第 4 回青森県原子力政策懇話会専門家会合 質問に対する回答

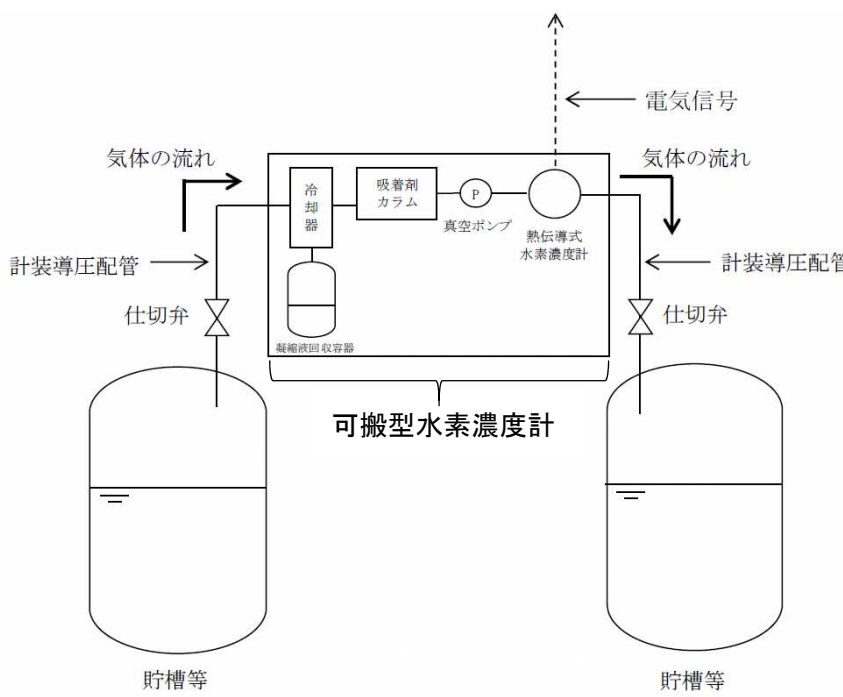
委員名	稲垣委員
資料番号 ページ	資料 2-3、p23-27 水素爆発
質問 内容	<p>水素爆発の可能性がある設備（貯槽等）には水素濃度計が設置されています（第4図等）。その水素濃度計の本数と設置場所についてご説明をお願いします。事故の対策において各設備の状態を正確・確実に把握することは最重要課題であり、そのためには水素濃度計をはじめとする各種のセンサーの正確・確実な作動が基礎となります。各種センサーは誤作動する可能性があるため、それを考慮して本数と設置場所を決定されているものと推測します。このような観点を含めて具体的なご説明をお願いします。</p>
回答 内容	<p>可搬型水素濃度計は必要数7台に対し、予備を14台保有し、破損時には交換します。また、同時に破損しないように、前処理建屋に1台、分離建屋に2台、精製建屋に1台、ウランプルトニウム混合脱硝建屋に1台、高レベル廃液ガラス固化建屋に2台、外部保管エリアに14台というように分散して保管します。</p> <p>可搬型水素濃度計のセンサーは、放射線の影響を受けにくいセル外の部屋に設置します。センサーに供給する貯槽等の気体から冷却器や吸着剤カラムにより硝酸蒸気を除去し、センサーの破損を防止します。また、可搬型水素濃度計は定期的な点検により性能を維持します。</p> <div data-bbox="606 1265 1308 1825" data-label="Diagram"> </div> <p>第196図 主要パラメータの計測概要図（水素濃度）</p> <p>（再処理事業指定申請書の一部補正より）</p>

図-1 平常運転時の監視から対策の開始までの基本的な流れ

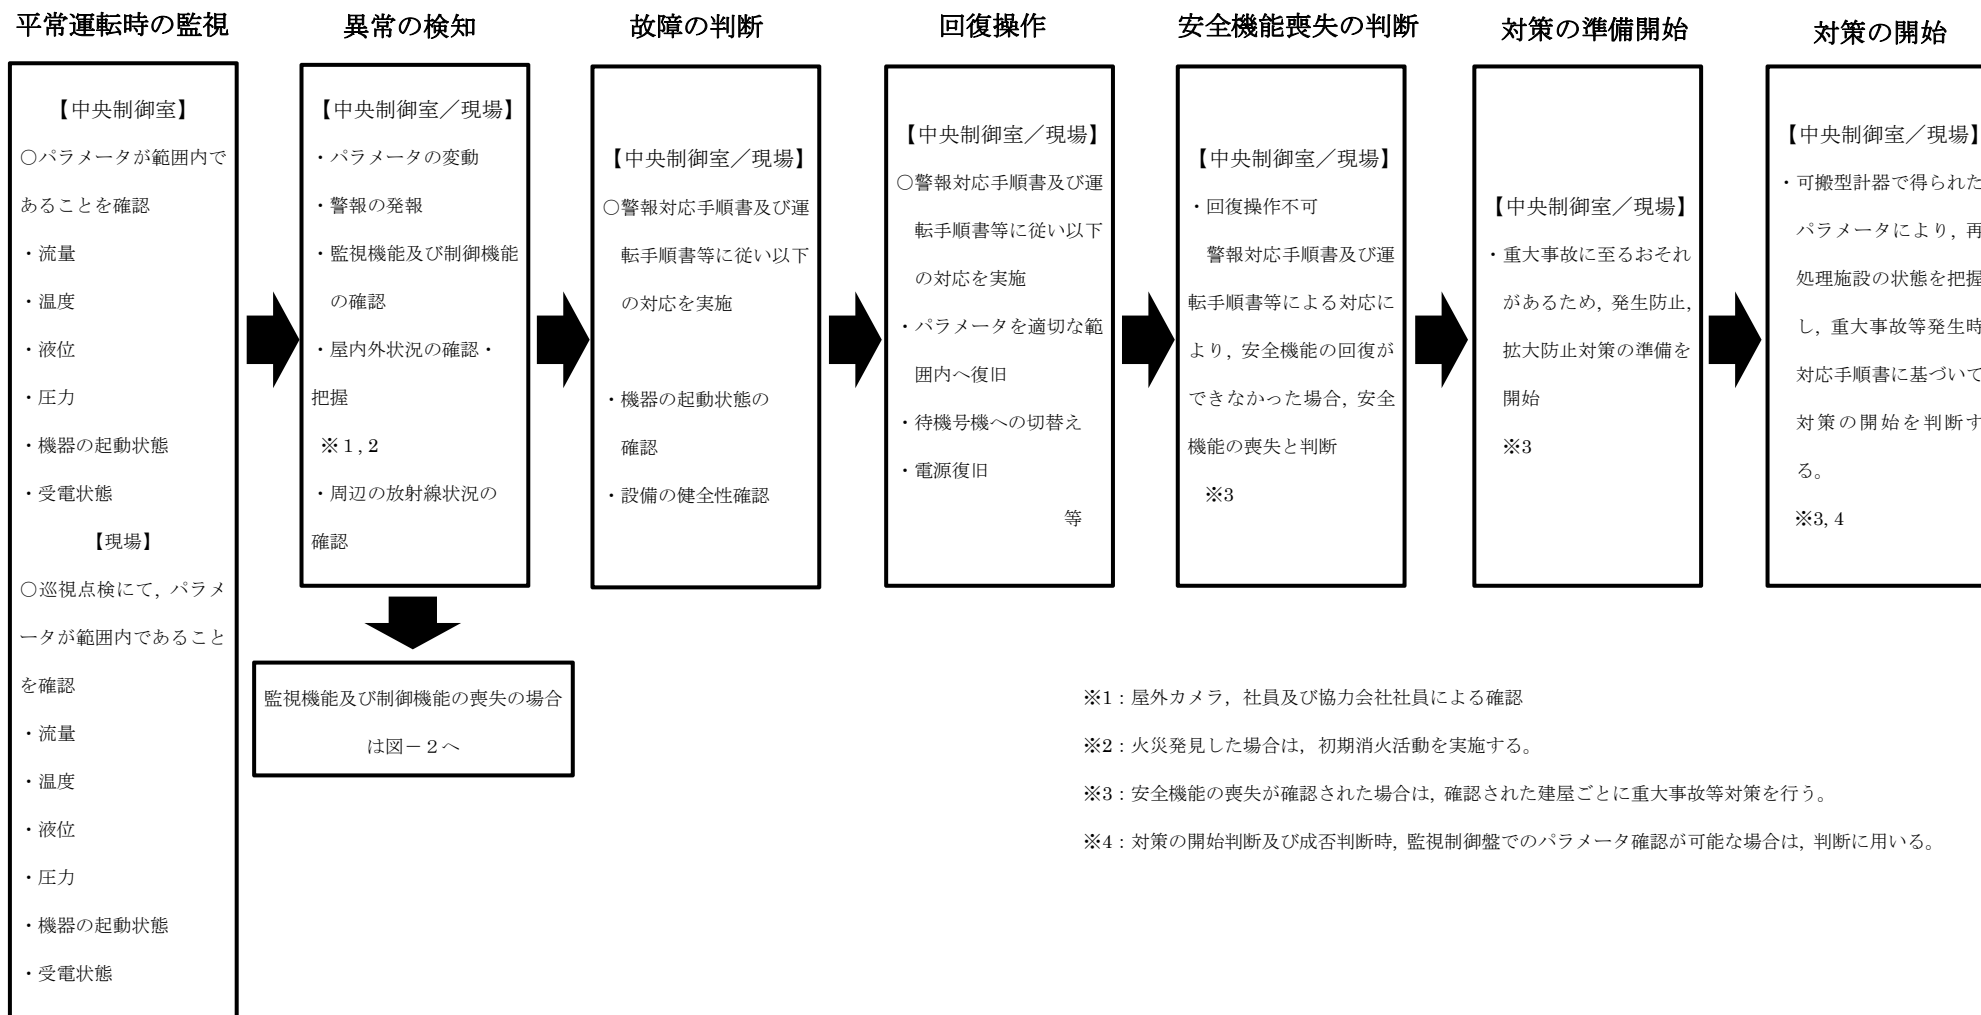
委員名	稲垣委員
資料番号 ページ	資料 2-5、p10 体制
質問 内容	<p>ここでは事故が起こった際の対応組織として「実施組織」「支援組織」を整備することが説明されており、また、それぞれの組織の役割等についても説明されています。これらの組織は事故が発生した際に機能する組織と思いますが、平常時（事故が起こっていない時）の事故の予防や事故対策の高度化等の定常的な活動やその組織と役割についての説明がありません。事故対策は事故が起こった際の活動だけではなく、事故が起こる前の平常時の活動と合わせることで有効に機能するものと考えます。</p> <p>平常時の活動も当然ながら実施されるものと推察しますので、事故時の対応と合わせて、両者の関係や役割分担を中心に、また、平常時の活動を担う組織についてもご説明をお願いします。</p>
回答 内容	<p>平常運転時は、制御室の安全監視制御盤及び監視制御盤にて流量、温度等のパラメータが適切な範囲であること、機器の起動状態及び受電状態を定期的に確認し、記録しています。運転は、手順書に基づき運転員が実施しており、事故の予防のために必要な手順書の改善等については、各建屋の設備管理を行う施設課（事故時には支援組織の施設ユニット班となる）が担当しています。</p> <p>また、機能喪失により事故に至る可能性がある安全機能については対処の制限時間を常時把握しています。平常時の活動を添付の「図—1 平常運転時の監視から対策の開始までの基本的な流れ」、「図—2 監視機能及び制御機能の喪失から対策の開始までの流れ」に示します。</p> <p>重大事故等が起こった際は、平常運転時に運転状態の監視及び運転操作を行っている運転員が実施組織の要員として事故の対応を行うこととなっていますので、情報が途切れることなく対処できる体制としています。</p>

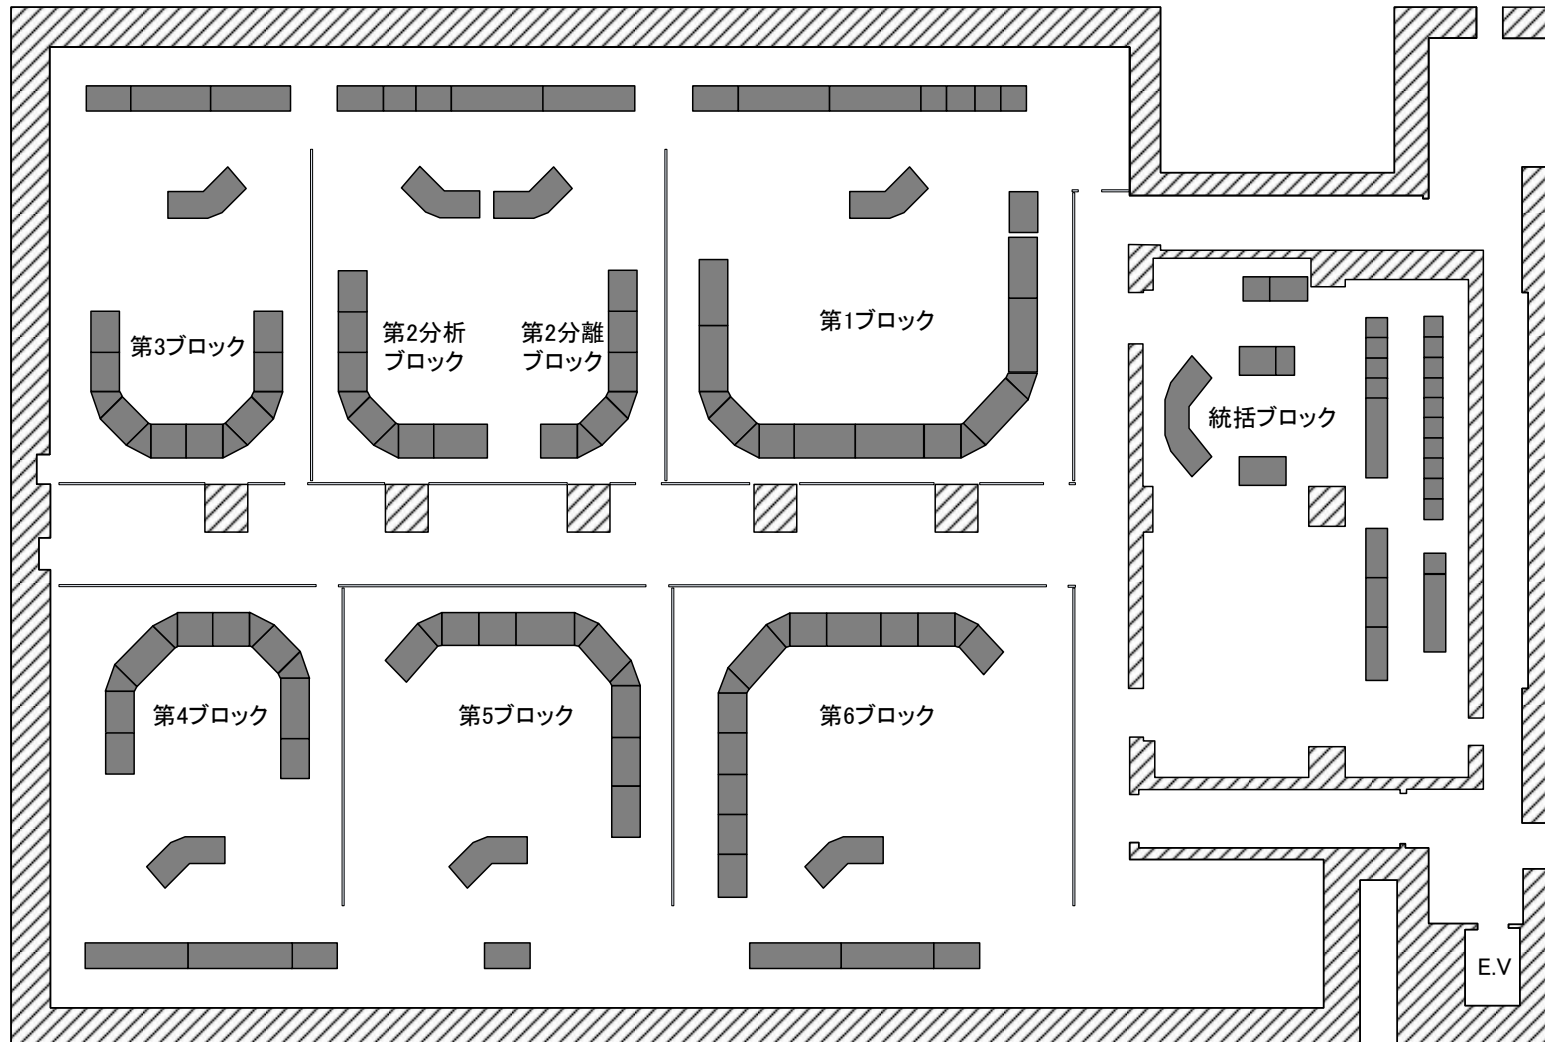
委員名	占部委員
資料番号 ページ	資料2-5、p10 体制
質問 内容	<p>非常時対策組織は、組織本部と実施組織および支援組織から構成され、5-3に対策本部員と支援組織要員の参集は明確にしてありますが、事故対応にあたる実施組織の動きと各組織の連携について、体制図だけでなくそれぞれ項目を追加して文章で説明して頂ければと思います。また、体制の整備方針では、「⑥・・・実施組織および支援組織の機能と・・・各班の機能が明確になっており、・・・責任者を配置する」、また、「⑦再処理事業者において指揮命令系統を明確化する」となっており、実効性の向上の観点から、5-2以降はこれらの方針に整合する形で説明して頂ければと思います。</p>
回答 内容	<p>非常時対策組織本部は、本部長、副本部長、再処理工場長、核燃料取扱主任者、連絡責任者、支援組織の各班長で構成し、非常時対策組織の活動を統括管理します。非常時対策組織本部は、支援組織要員（総括班）を実施組織へ派遣し、再処理施設の状況及び活動状況を適宜報告させることで、常に綿密な情報の共有を行います。以下にそれぞれの役割を示します。</p> <ul style="list-style-type: none"> ・本部長：非常時対策組織の統括、指揮 ・副本部長：本部長の補佐や本部長代行 ・再処理工場長：施設状態の把握等の統括管理 ・核燃料取扱主任者：本部長への意見具申や重大事故等対策活動への助言 ・連絡責任者：社内外関係機関への通報連絡 <p>実施組織は、実施責任者（統括当直長）を責任者とする当直（運転員）等により構成し、重大事故等の発生直後から重大事故等対処設備を使用し、手順書に基づいて重大事故への進展を防止するための発生防止対策及び重大事故に至る可能性がある場合に事故の拡大を防止するための拡大防止対策を実施します。</p> <p>実施組織は、発生防止対策及び拡大防止対策を円滑に行うため、各役割に応じて、建屋対策班、建屋外対応班、通信班、放射線対応班、要員管理班、情報管理班で構成します。以下にそれぞれの役割を示します。</p> <ul style="list-style-type: none"> ・実施責任者（統括当直長）：重大事故等対策活動の指揮を執るとともに、対策活動の実施状況に応じ、支援組織に支援を要請する。 ・建屋対策班：各建屋内における重大事故等対策活動や作業進捗管理等を行う。 ・建屋外対応班は、貯水槽から各建屋近傍までの水供給や可搬型重大事故等

これらの非常時対策組織において、非常時対策組織本部の本部長を最上位に置き、指揮命令は階層構造の上位から下位に向かって行われ、下位から上位へは、実施事項等が報告されます。
